DICTAMEN DE SEGURIDAD ESTRUCTURAL

Expediente:	UMF 38
Nombre del Evaluador Técnico:		ING JAIME SOLIS CORTES	
No. Registro:	495	Fecha:	11 de octubre de 2017
1. UBICACION Y DESCRIPCION DE LA EDIFICACION			
Zonificación propuesta de la ciudad para efectuar la evaluación			
Dirección	PARQUE ESPAÑA 9		
Colonia	HIPODROMO CONDESA	Delegación	CUAUHTÉMOC
C.P.	06170	Entre calles/Referencia	
Coordenadas Geográficas			
Persona contactada	ING. ALFREDO JIMENEZ	Teléfono	5529693141
USO DEL INMUEBLE			
Casa habitación	Departamentos	Comercios	
Oficinas Públicas	Oficinas Privadas	Industrias	
Estacionamiento	Bodegas	Educación	
Recreativo	Centro de Reunión	Otro:	SALUD
Número de niveles sobre el terreno (incluyendo azotea y Mezanines)			3
Número de sótanos		Número de ocupantes	
Tipo de inspección	Inspección exterior	Inspección interior y exterior	X

INSTITUTO MEXICANO DEL SEGURO SOCIAL
UNIDAD DE MEDICINA FAMILIAR No 38
DR. JAQUELINE BARRIOS
DIRECTOR DE LA UNIDAD
PARQUE ESPAÑA No. 9 COL. HIPODROMO CONDESA
DEL. CUAUHTÉMOC, C. P. 06170
CIUDAD DE MÉXICO

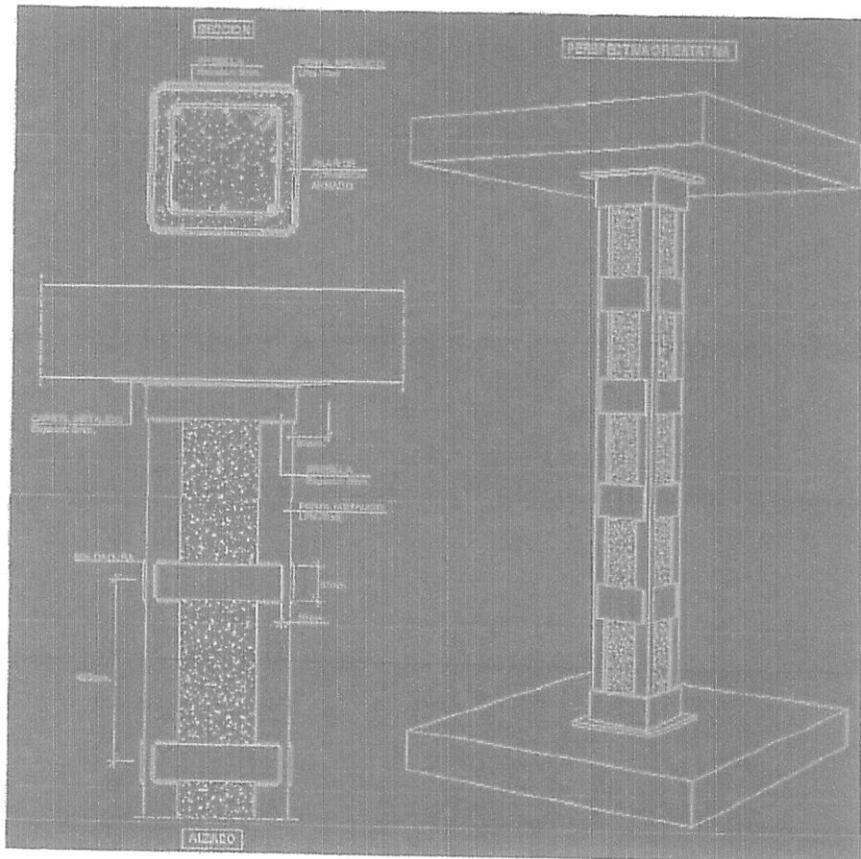
En fachada se aprecia que no cuenta con la separación necesaria con los vecinos en ambas colindancias y algunas fisuras menores que son de fácil reparación.

Por lo que se recomienda realizar una ranura para separar elementos y colocar tapajuntas de metal SIN unir los dos elementos
